**Avis de la mission régionale
d'autorité environnementale
Centre-Val de Loire
sur le projet de centrale photovoltaïque au sol au lieu-dit
« Le Gour » sur la commune nouvelle de Baugy (18)
Demande de permis de construire**

n°2021-3528

Plan d'implantation du projet (source : étude d'impact page 18)

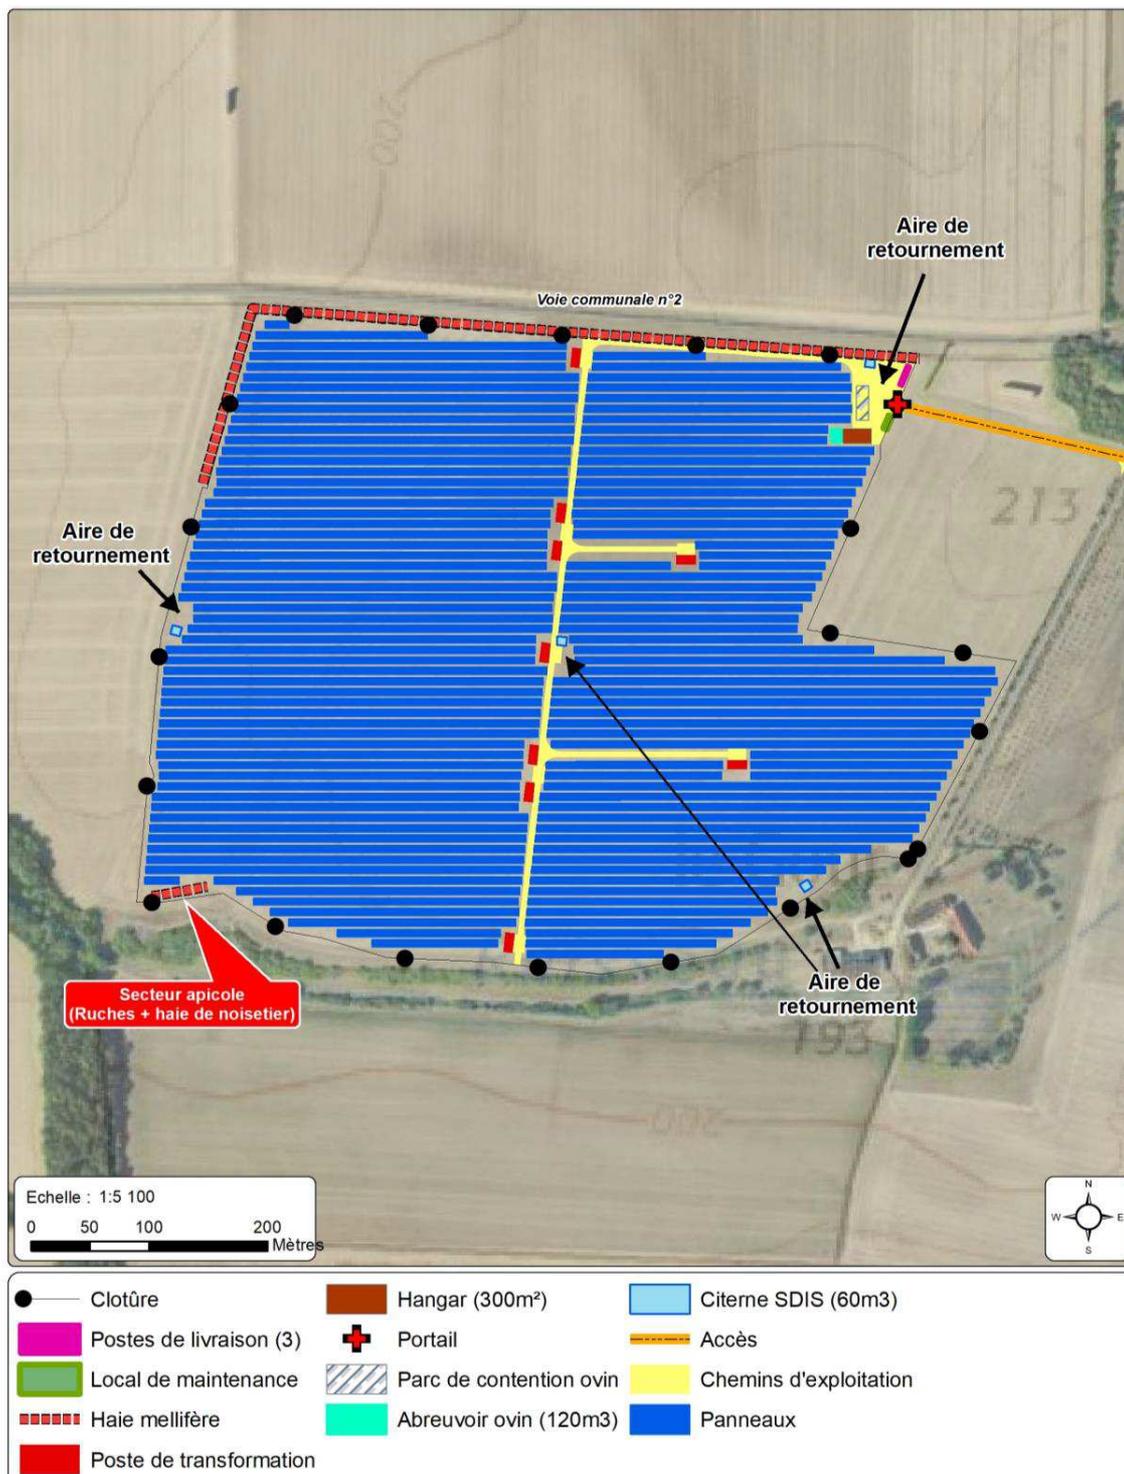
Les panneaux photovoltaïques seront assemblés par rangées sur une table d'assemblage d'une hauteur maximale de 3,5 m et ancrée au sol par un système de pieux enfoncés à une profondeur maximale comprise entre 0,8 et 1 m. À ce stade,

le dossier ne précise pas si les structures seront maintenues par des pieux battus ou vissés. Une étude géotechnique réalisée en amont du chantier de construction du parc photovoltaïque devra permettre de statuer sur le choix définitif de la fixation au sol des tables d'assemblage.
